2020年11月吉日

株式会社 アイ・ディ・ケイ
〒242-0021 神奈川県大和市中央 7-9-1

オプションラックマウント金具仕様変更のお知らせ

**RM-SH
変更前**

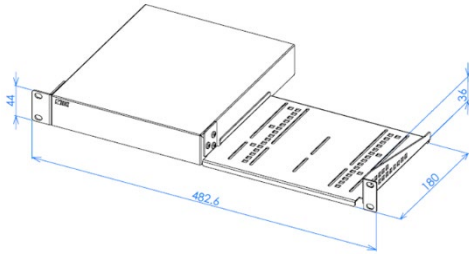
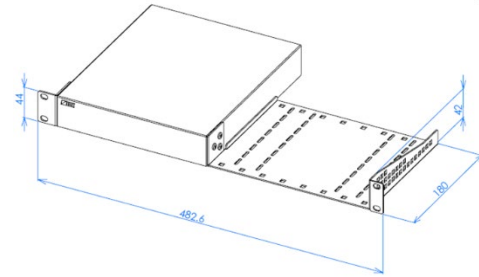
製品名	型番	仕様変更・追加内容
ラックマウントシェルフ ハーフサイズ	RM-SH	高さ変更(36 mm→42 mm) 結束バンド用の角穴の変更
ラックマウントシェルフ フルサイズ	RM-SF	高さ変更(36 mm→42 mm) 結束バンド用の角穴の変更
ラックマウントシェルフ ブランクパネル	RM-SBP	高さの変更(36 mm→42 mm) 価格の変更(定価 3,000 円 → 定価 2,000 円)

EIA 1/2 ラック幅製品、EIA 1/4 ラック幅製品の高さ 42 mmに対応するため

**RM-SF
変更前**

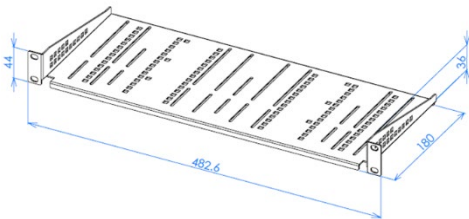
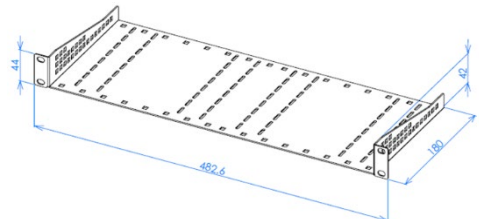
■変更前の RM-SF に変更後の RM-SBP（高さ 42 mm）を装着すると上部がはみ出します。

■変更後の RM-SF に変更前の RM-SBP（高さ 36 mm）を装着すると上部に隙間が出来ます。
